Revision to a Request for a Standing Offer

Title - Sujet Office Furniture-Meubles - Carling		
Solicitation No. - N° de l'invitation EP837-161021/A		Date 2015-11-19
Client Reference No. - N° de référence du client 20161021		Amendment No. - N° modif. 006
File No. - N° de dossier pq956.EP837-161021	CCC No./N° CCC - FMS No./N° VME	
GETS Reference No. - N° de référence de SEAG PW-\$\$PQ-956-68135		
Date of Original Request for Standing Offer Date de la demande de l'offre à commandes originale		2015-10-08
Solicitation Closes - L'invitation prend fin at - à 02:00 PM on - le 2015-11-27		Time Zone Fuseau horaire Eastern Standard Time EST
Address Enquiries to: - Adresser toutes questions à: Goyette, J-F		Buyer Id - Id de l'acheteur pq956
Telephone No. - N° de téléphone (613) 219-0728 ()		FAX No. - N° de FAX (819) 956-5706
Delivery Required - Livraison exigée		
Destination - of Goods, Services, and Construction: Destination - des biens, services et construction: Carling Campus 3500 Carling Avenue Ottawa, On K2H 8E9

*****This is the French version of the latest amendment*****

Cette modification est émise afin de répondre à des questions, d'émettre une version autocad de l'Annexe A-3 et de p

Q 29. Annexe A, 8.2.2.3 : La prise ci-dessous est-elle acceptable?

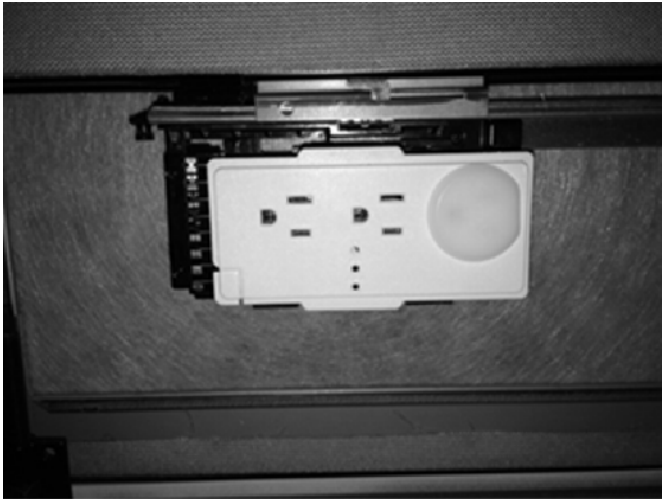
Nota : Le dispositif de désactivation de prise illustré sur la photographie est non amovible.

Les deux solutions proposées se fondent sur des produits d'usine standard homologués UL et CUL. La solution USB est alimentée par l'intérieur à partir de la prise, et ce, à seulement 5 V c.c. et 2 A partagés. L'autre solution proposée équivaut exactement à une prise double qui comporte seulement six points de branchement par poste de travail (trois prises doubles) conformément au devis, sans charge supplémentaire. Cette option respecte entièrement les prescriptions.

R 29. Non, cette option proposée n'est pas jugée acceptable par TPSGC et le ministère de la Défense nationale. Comme cette solution n'est pas un produit couramment utilisé, cela aura une incidence ultérieure sur l'entretien et le remplacement des prises.
